# Structureel overleg AWV – gemeente Merchtem

## Agendapunten en verslag digitaal overleg AWV – gemeente Merchtem

21/02/2023 om 9u30

## **2. Wijzigen voorrang Reedijk/Burchtlaan + oversteekplaats voor fietsers thv Bleukenweg**

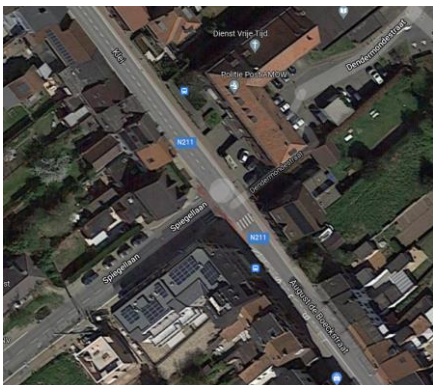
*Aan de vraag van gemeente om een fietsoversteek aan te brengen voor Bleukenweg kan niet worden voldaan gezien er geen opstelruimte (2 meter) is voorzien voor de fietsers aan de oversteek (gemeente merkt wel op dat dit ook niet het geval is op de N211 in Opwijk ter hoogte van afslag naar Opwijk-centrum).*

*AWW stelt voor om in plaats VOP aanleggen aan kpt. voor Bleukenweg; fietsers kunnen dan ook afstappen en veilig oversteken. De VOP aan bushalte voorbij Bleukenweg dient verwijderd te worden en VOP in Reedijk zal niet aangelegd worden.*

*De fietsoversteek in de Burchtlaan sluit aan op een fietssuggestiestroken kan dus in principe niet aangelegd worden (Raf)*

*Gemeente past plan nog aan en zal dit bezorgen aan AWW.*

#### 4. Wijzigen voorrang Kalkovenlaan/Brusselsesteenweg

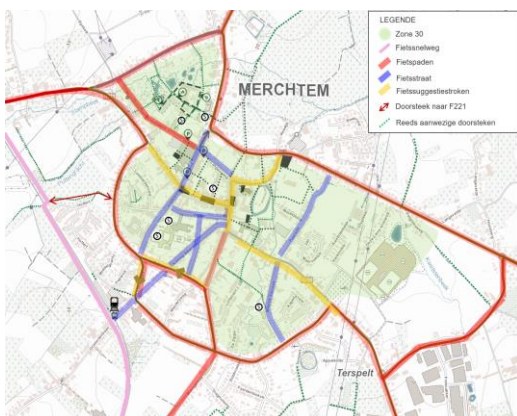
*AWV stelt zich de vraag waarom bord F50bis nodig is met aanduiding A25 voor fietsers gezien fietsers niet in voorrang liggen? Gemeente kan zich eventueel vinden om de “fietsers” niet aan te duiden maar wel de A21 (overstekende voetgangers) wel te behouden.*

*AWV vindt nieuwe VOP t.h.v. parking naar Sportcomplex te ver van het kpt. en stelt voor om de VOP zoals op initiële plan (eerst haaiantanden dan VOP) korter tegen kpt. te plaatsen en op voorwaarde dat huidige VOP t.h.v. bushalte verdwijnt.*

*Zichtbaarheid blijft voldoende voor verkeer komende uit de Kalkovenlaan.*

*Gemeente bezorgt juiste tijdstip(pen) voor tellingen en past plan aan;  
AWV zorgt voor de tellingen.*

### 13. Heraanleg fietspad Wolvertemsesteenweg

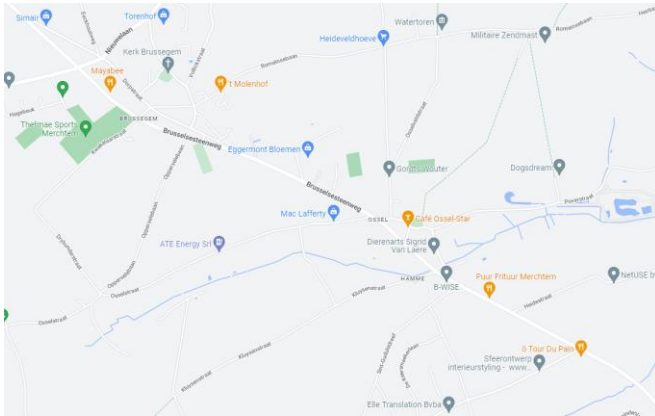
*Het voorstel van de gemeente om stuk in asfalt en stuk in klinkers uit te voeren is te duur voor AWW. Er is geen budget om beide aan te leggen maar wel voet- en fietspad in asfalt (goedkoopste alternatief).*

*Gemeente is bereid alle parkeerstroken te supprimeren mits verbreding fietspad/voetpad. Voor AWW wordt dit dan al snel een gecombineerd dossier met rioleringswerken en kan dit zeker niet op korte termijn uitgevoerd worden.*

*AWV zal vraag intern stellen om huidige verharding te herstellen in asfalt.*

## 16. Schrappen van 2 parkeerstroken op de Wolvertemsesteenweg

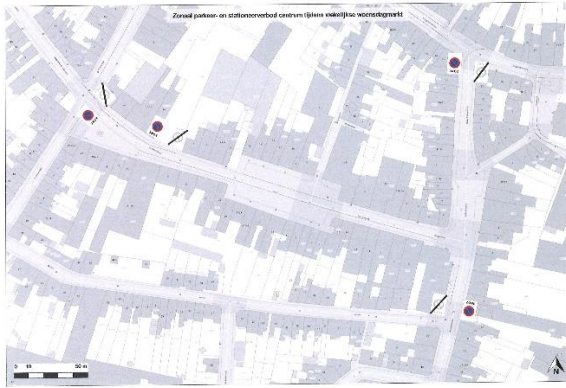
*OK – AR nog niet tot bij AWV geraakt. Dit mag uitgevoerd worden. Termijn overschreden voor goedkeuring AR. Gemeente maakt verduidelijking nog over per mail*

Figuur 51: Schets toegankelijke haltes Terspelt

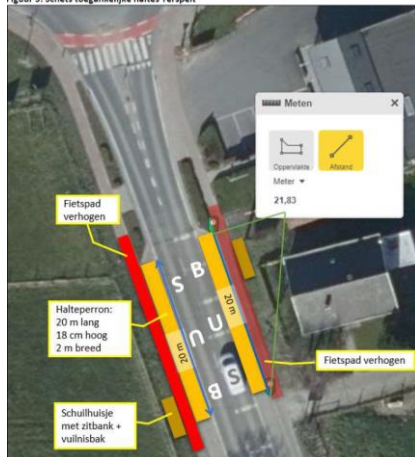
De Lijn vraagt of beide haltehavens + schuilhuisje Ter Spelt verplaatst kunnen worden naar de tijdelijke halte aan de andere kant van de rotonde.

*Dit voorstel is er gekomen op specifieke vraag van De Lijn en ook om dit prioritair aan te pakken. AWW vraagt nog timing aan werfleider.*
